東海第二発電所 審査資料	
資料番号	PS-C-1 改6
提出年月日	平成29年4月7日

東海第二発電所

重大事故等対策の有効性評価

平成29年4月
日本原子力発電株式会社

第 2.1-10 図 燃料被覆管最高温度発生位置における熱伝達係数の推移

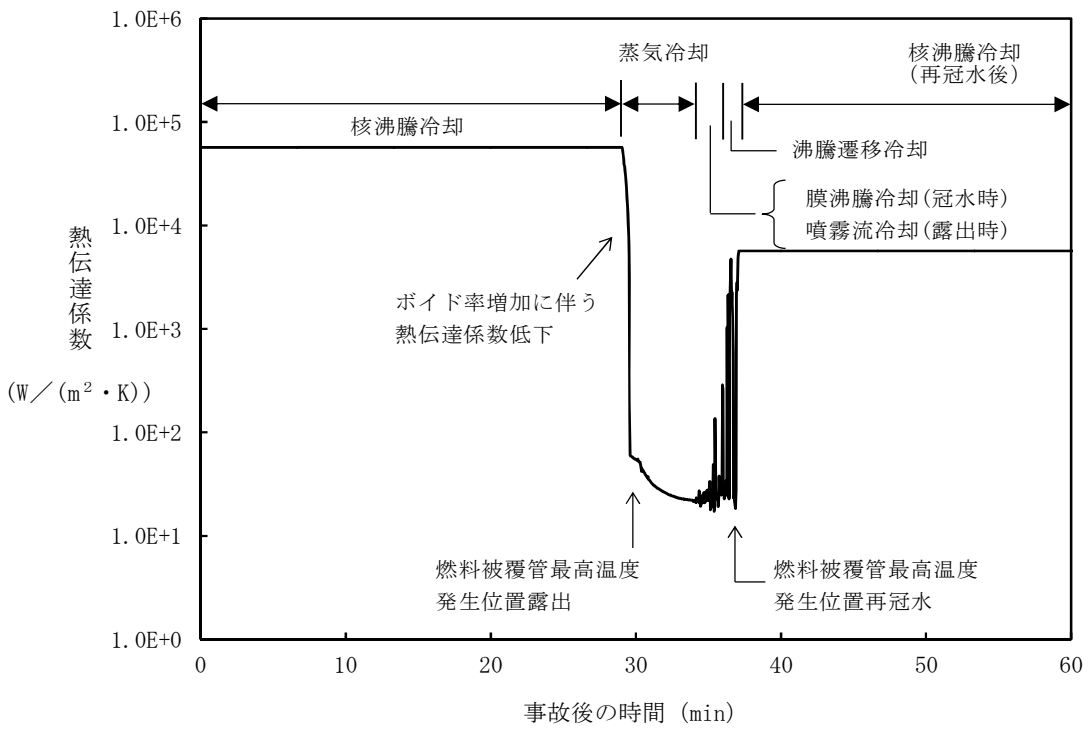
コメント No. 147-02 に対する回答

第 2.1-11 図 燃料被覆管最高温度発生位置のボイド率の推移

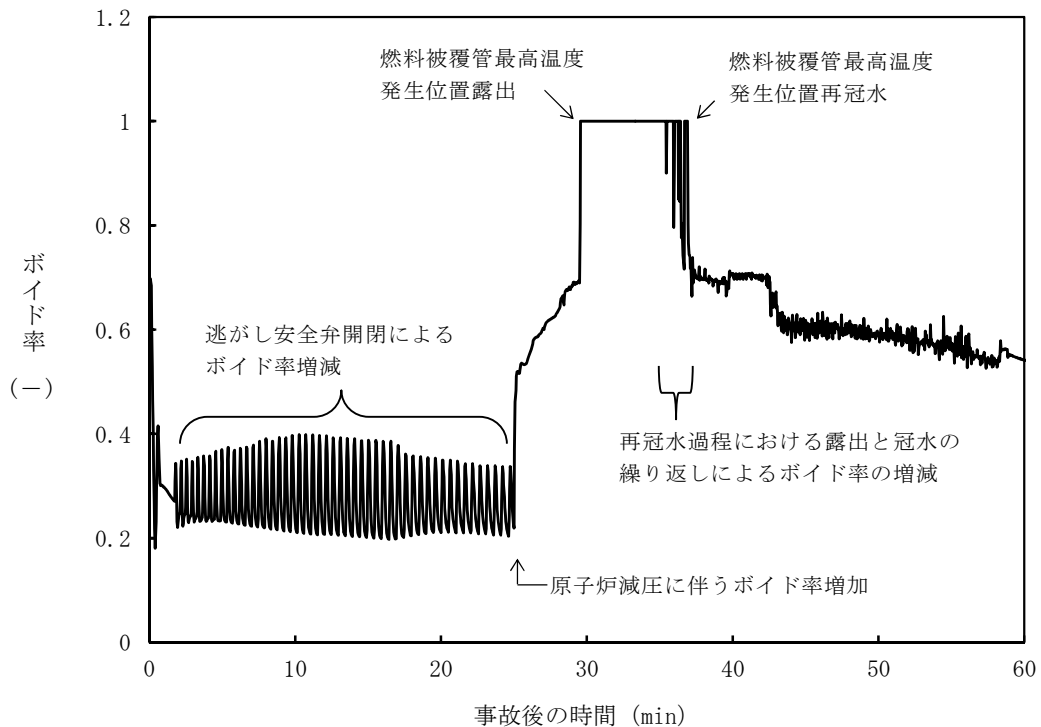
コメント No. 147-02.05 に対する回答

第 2.4.2-11 図 燃料被覆管最高温度発生位置のボイド率の推移

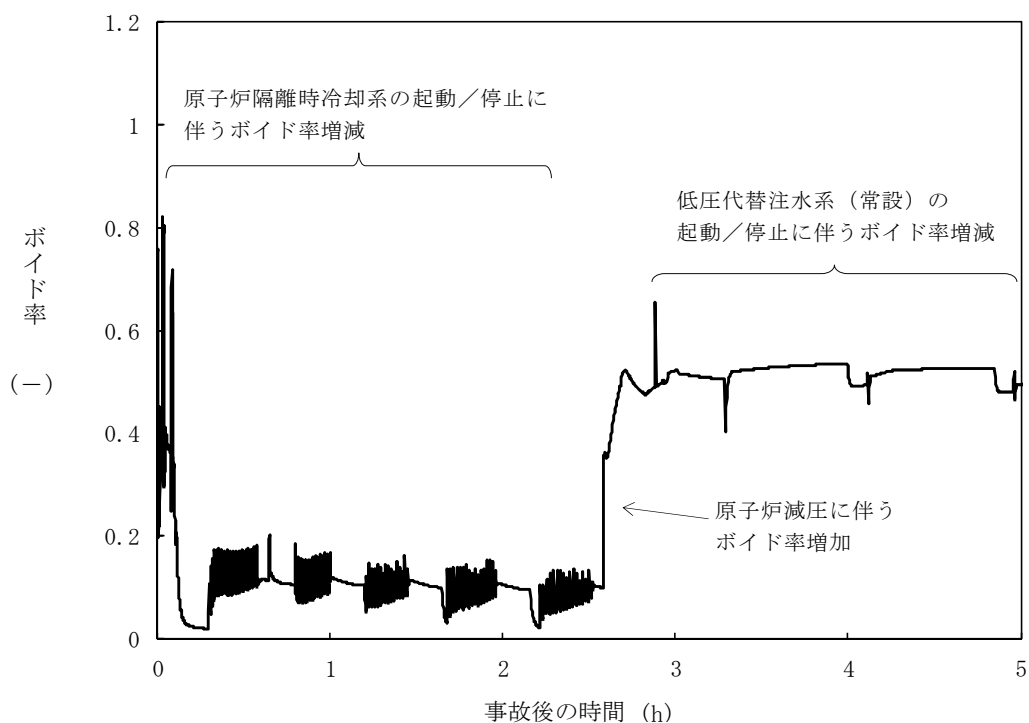
コメント No. 147-02.05 に対する回答

第 2. 4. 2-12 図 高出力燃料集合体におけるボイド率の推移

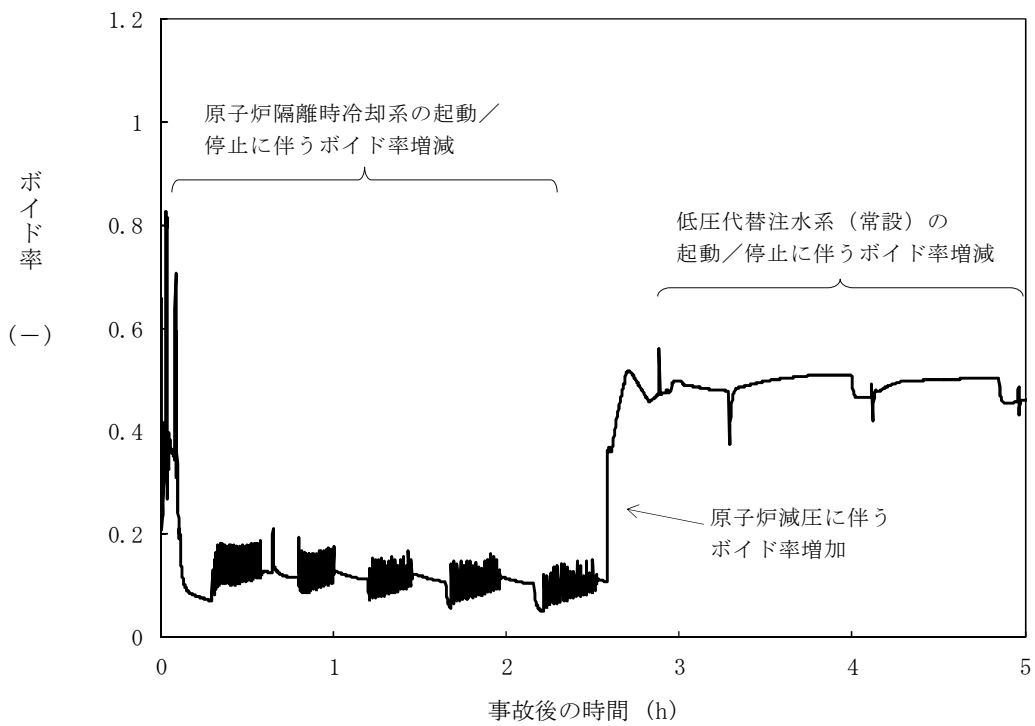
コメント No. 147-02, 05 に対する回答

第2. 4. 2-13図 炉心下部プレナム部におけるボイド率の推移

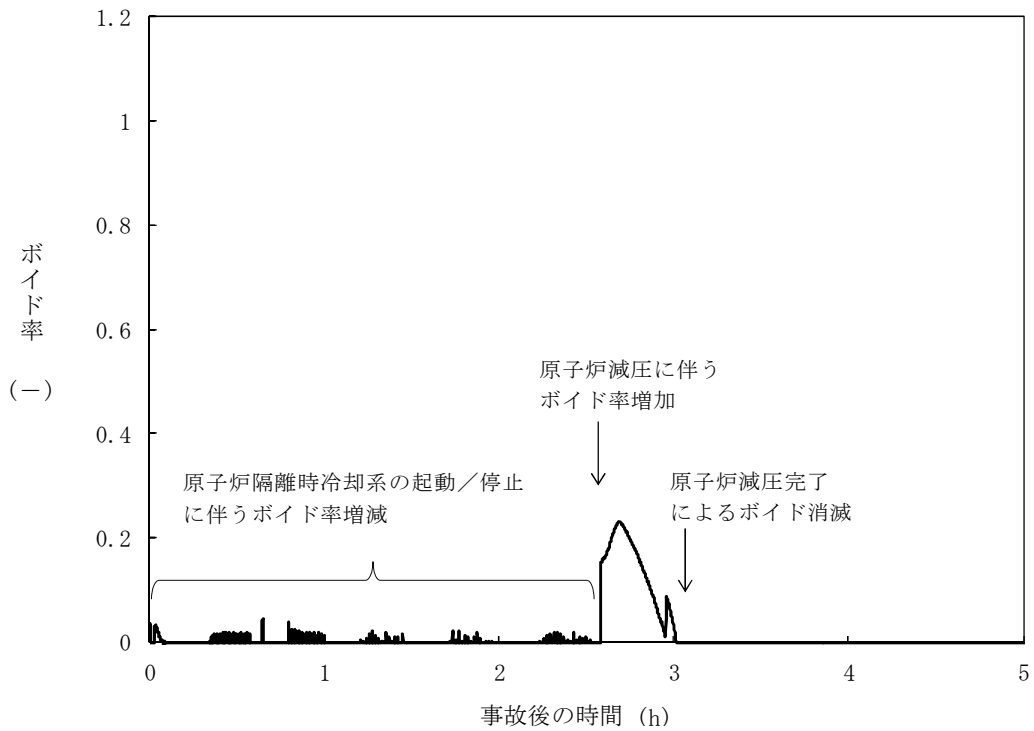
コメント No. 147-02, 05 に対する回答

第 2.6-1 図 LOCA時注水機能喪失時の重大事故等対策の概略系統図 (1/3)
 (低圧代替注水系 (常設) による原子炉注水段階)

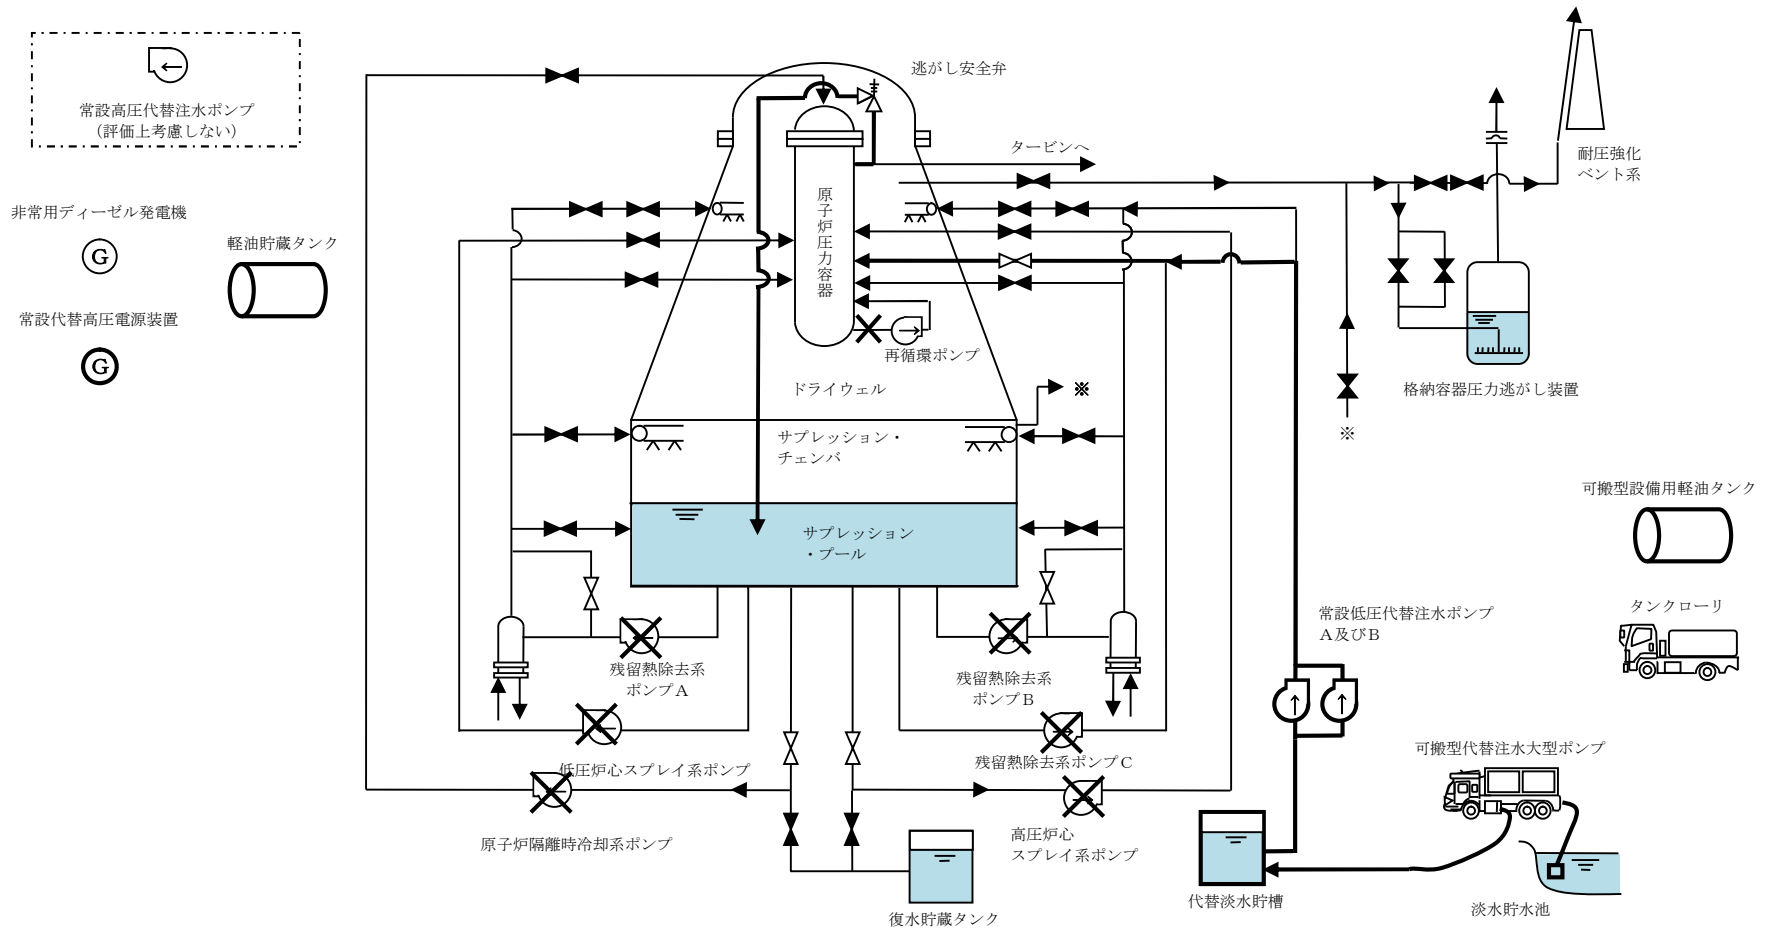
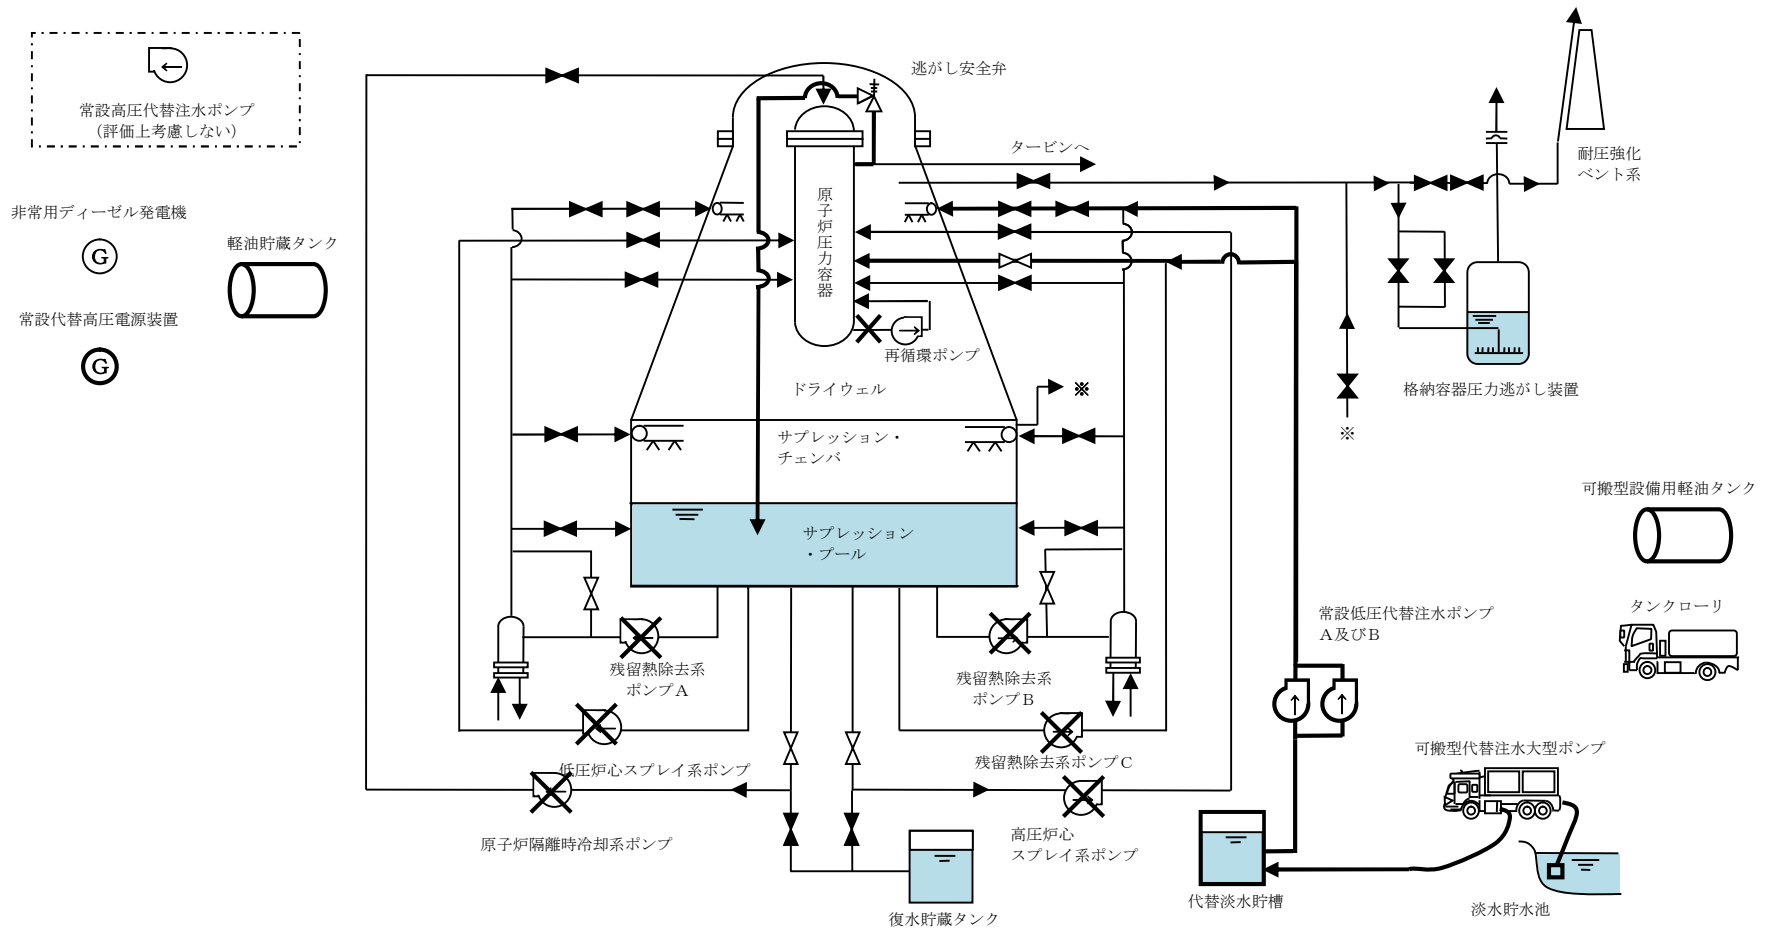
コメント No. 182-15 に対する回答

第2.6-10図 燃料被覆管最高温度発生位置における熱伝達係数の推移

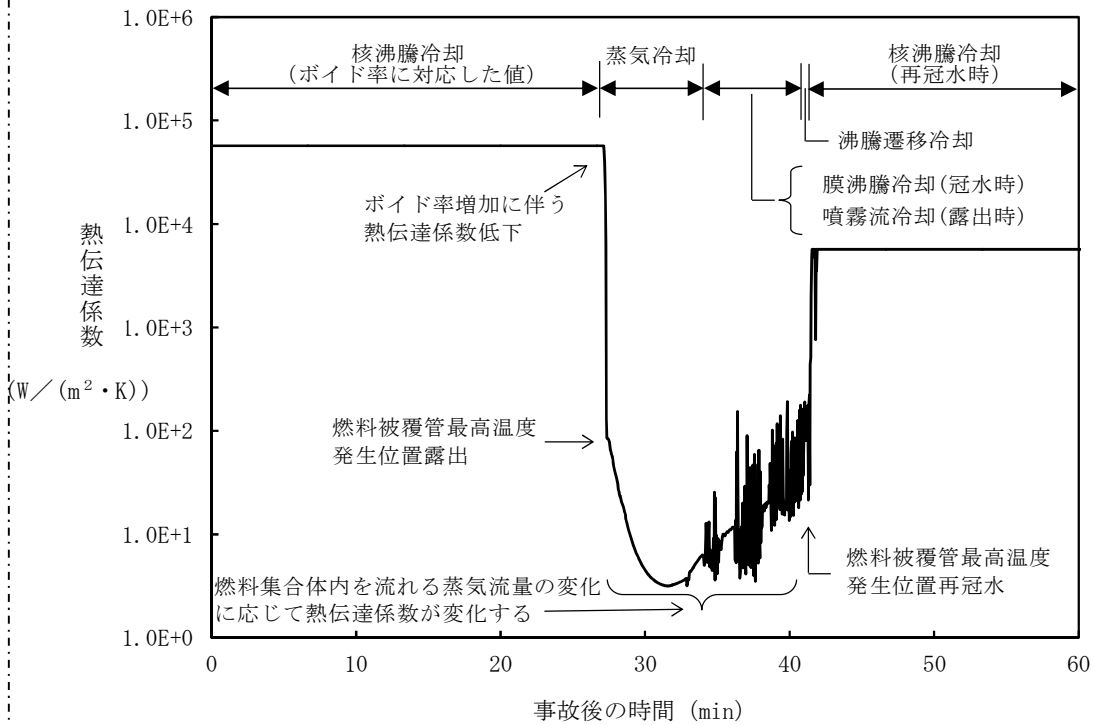
コメント No. 147-02, 182-09 に対する回答 ;

第2.6-11図 燃料被覆管最高温度発生位置におけるボイド率の推移

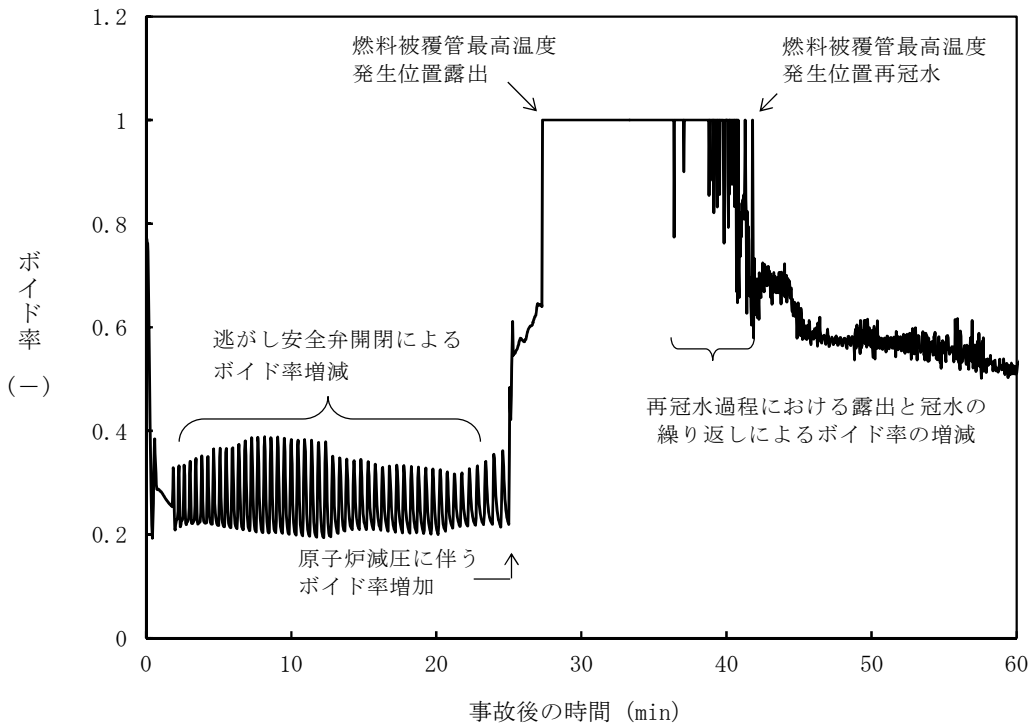
コメント No. 147-02, 05 に対する回答 ;
